N.V. SCHEEPSWERVEN GEBRS. VAN DIEPEN WATERHUIZEN	
BOUWN:	837
ACHTERSTEVEN- EN ROER	
SCHAAL	1:10, 1:15
ADVISO	29-9-30

Rudder & Sternframe.

No-837

DOLLARD
Now SIGVARD.

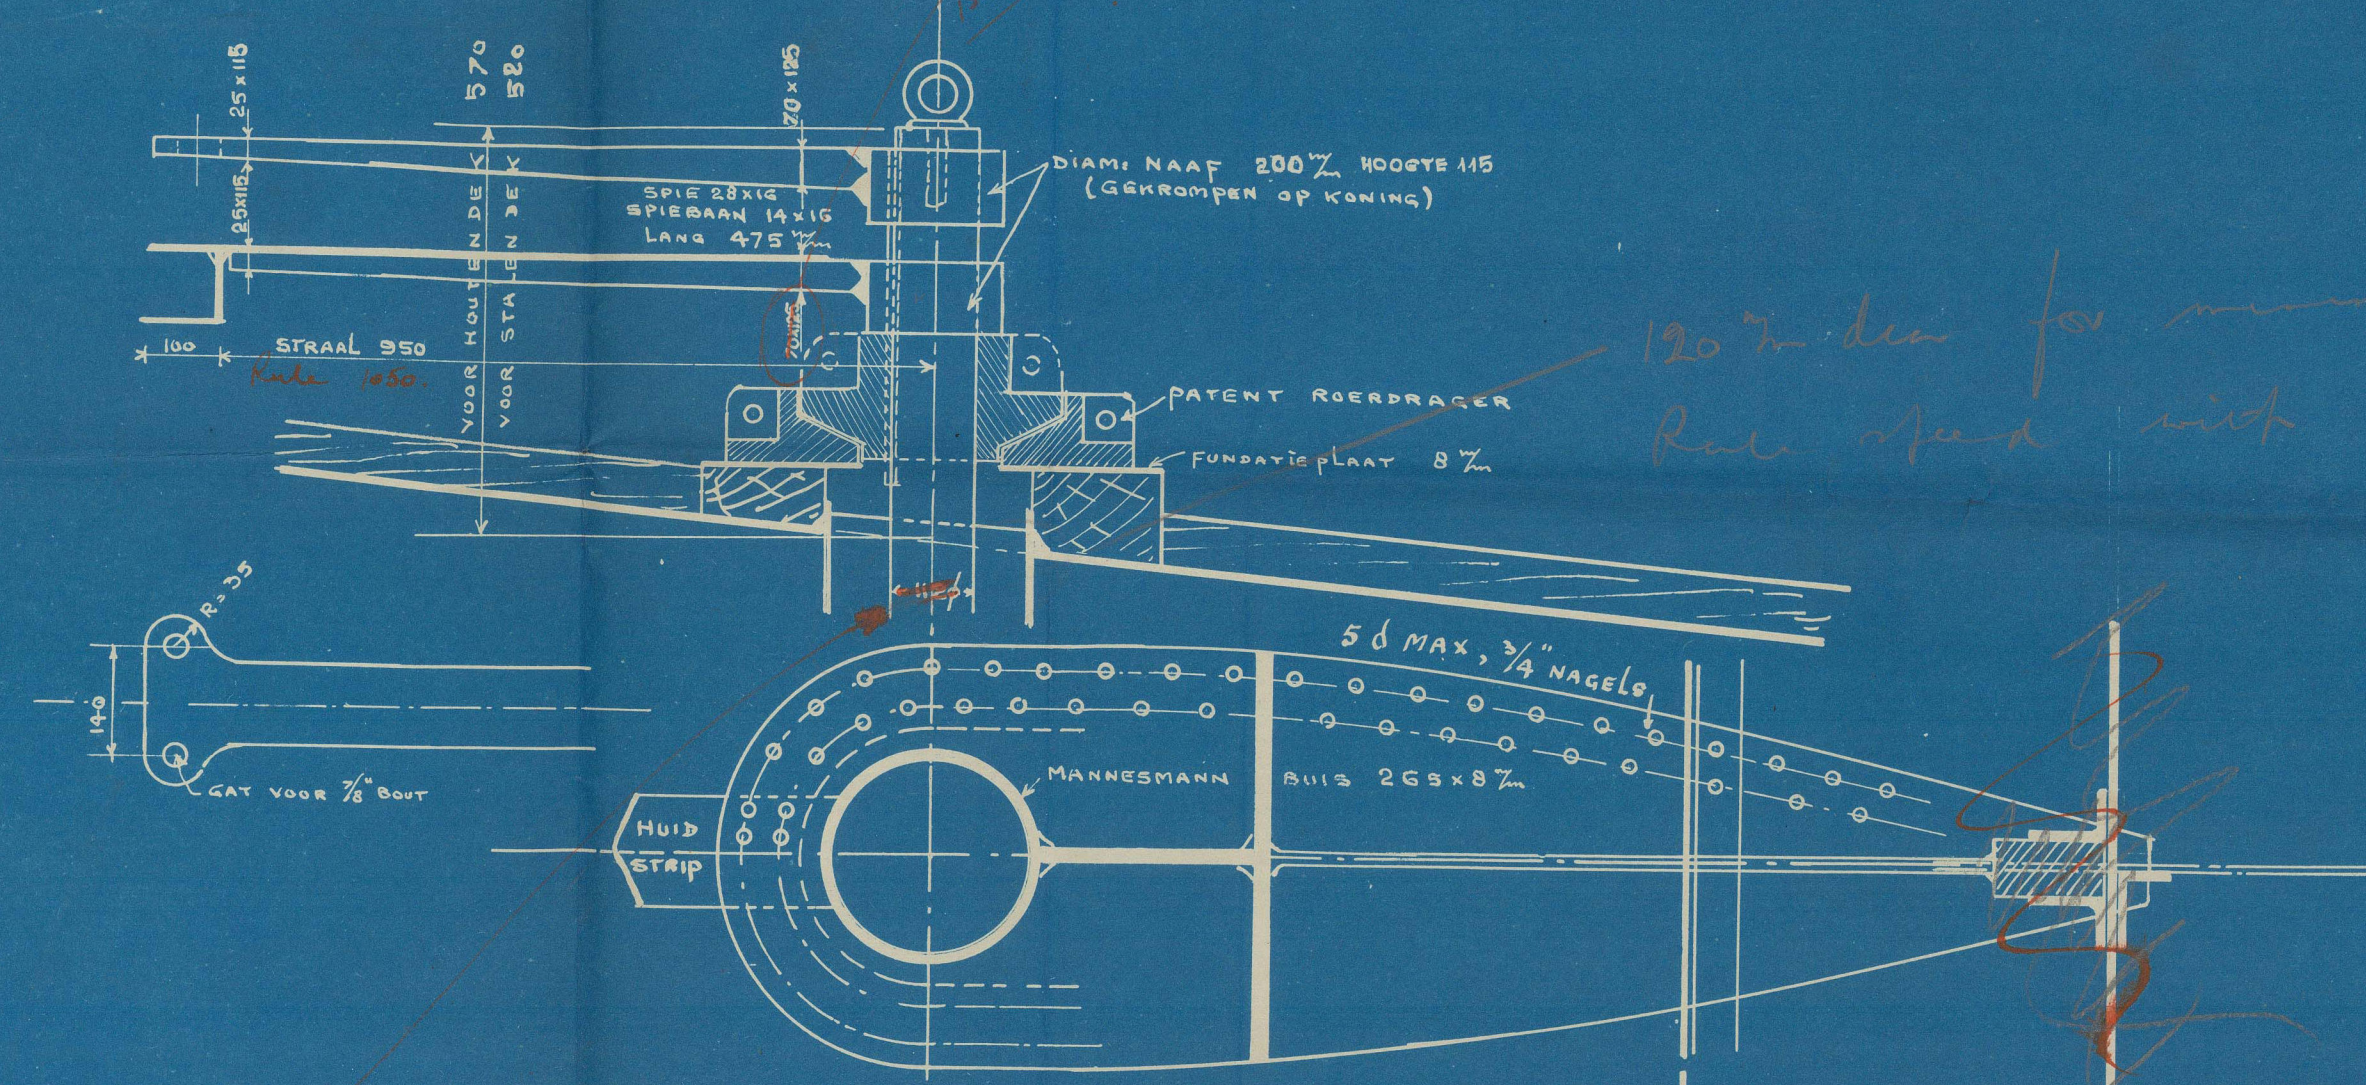
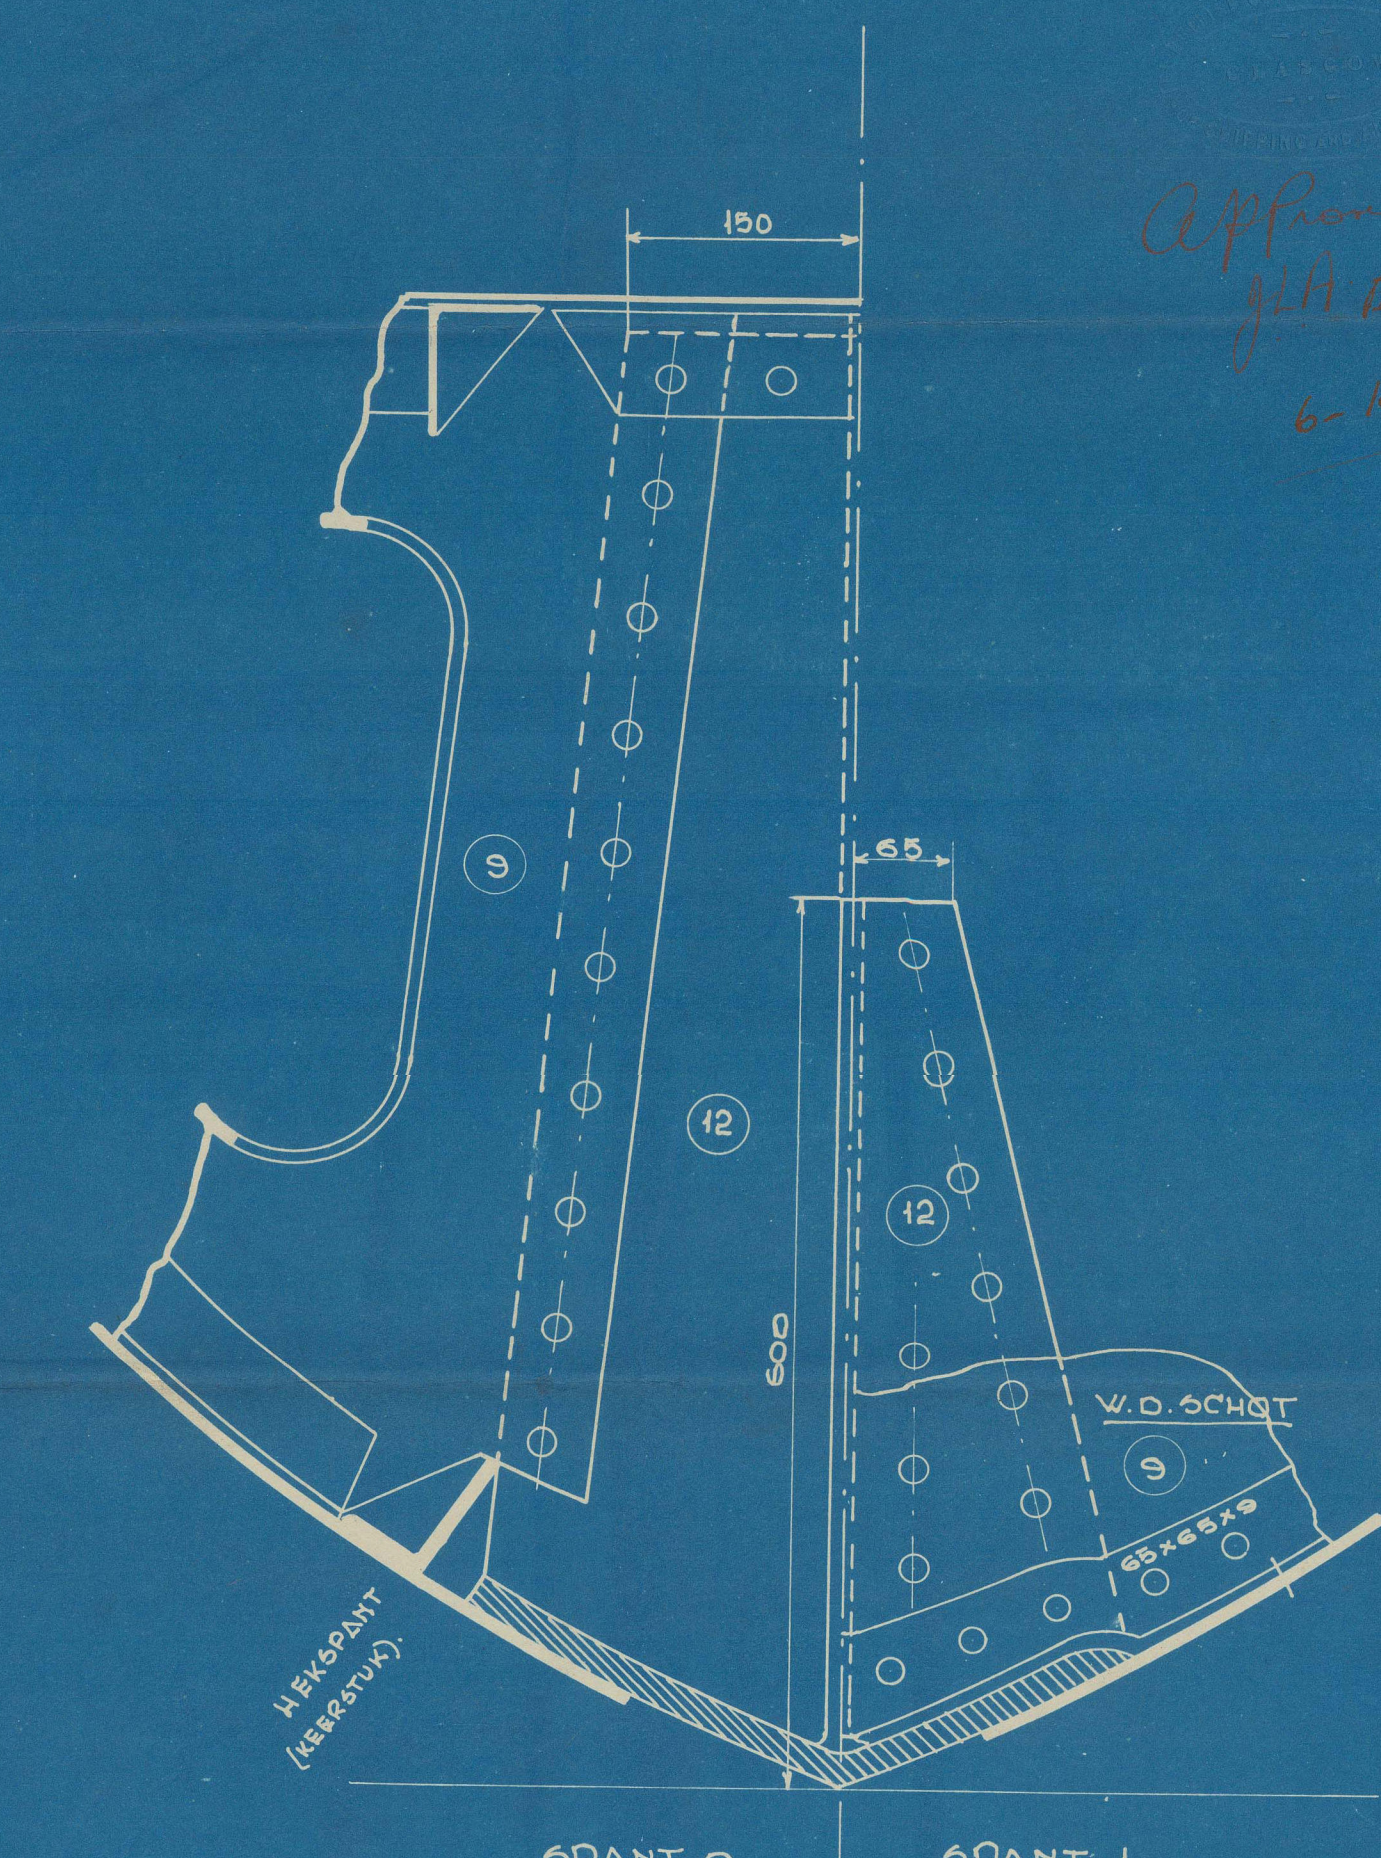
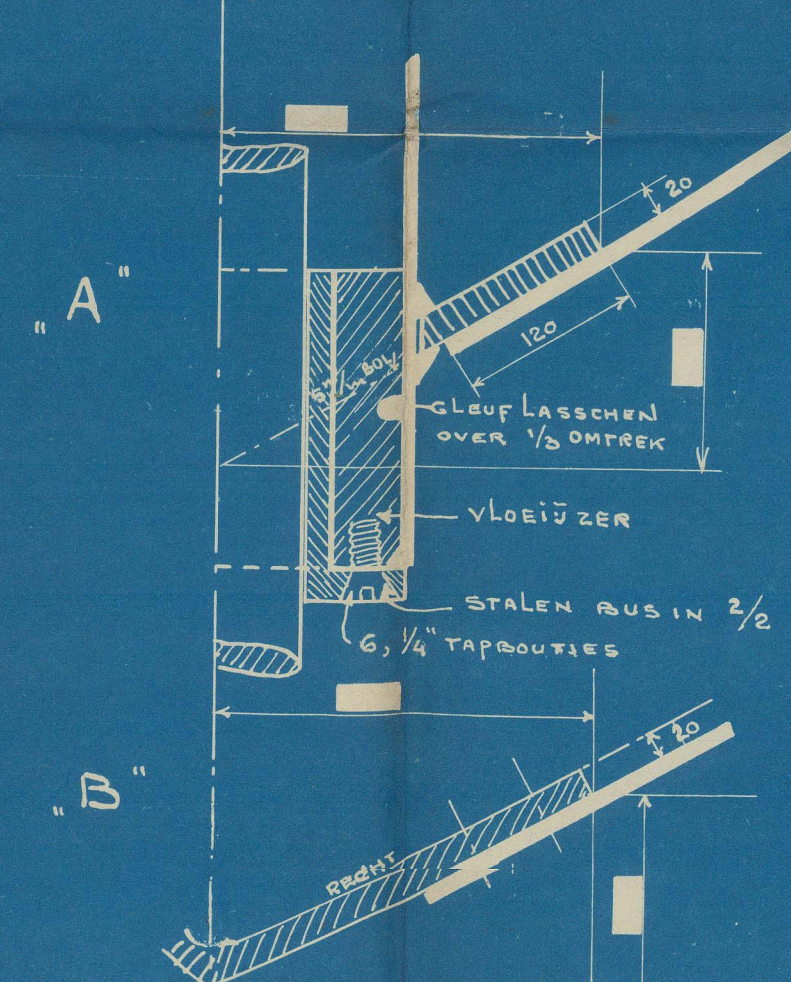
120% den for minimum
Rear of den with 22g Rudder
Area

725-44
= 22g den
C = 26.7 + 22.5 = 49.2
= 26.7 + 11.35
= 38.05 den

Handwritten notes in Dutch:
"aanpak van de rudder
6. door keel en 1/2 den
naar boven en onderzijde
den den"
